NOTA VAN ZIENSWIJZEN

BESTEMMINGSPLAN

EIKENSTEIN, UTRECHTSEWEG 37 ZEIST

GEMEENTE ZEIST

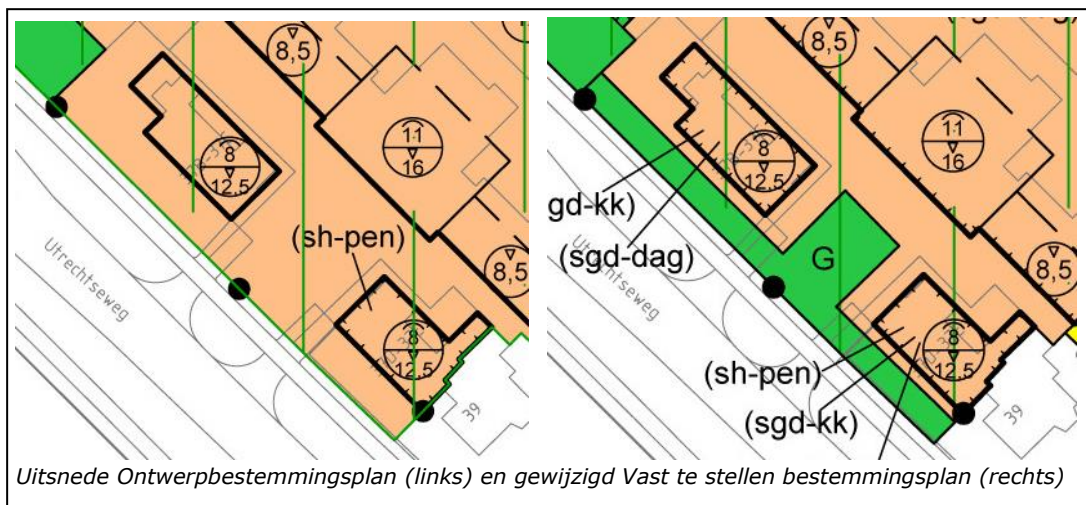
- De verbeelding is aangepast in verband met een grondruil tussen de eigenaren van het aangrenzende perceel Utrechtseweg 39 en de ontwikkelende partijen. De gronden die bij het woonperceel worden betrokken, krijgen de bestemming Tuin. De gronden die voorheen bij het woonperceel hoorden krijgen de bestemming Groen – Landschapswaarden. Ook het plangebied wordt hierop aangepast. Ter verduidelijking is hierna een uitsnede van de verbeelding opgenomen.
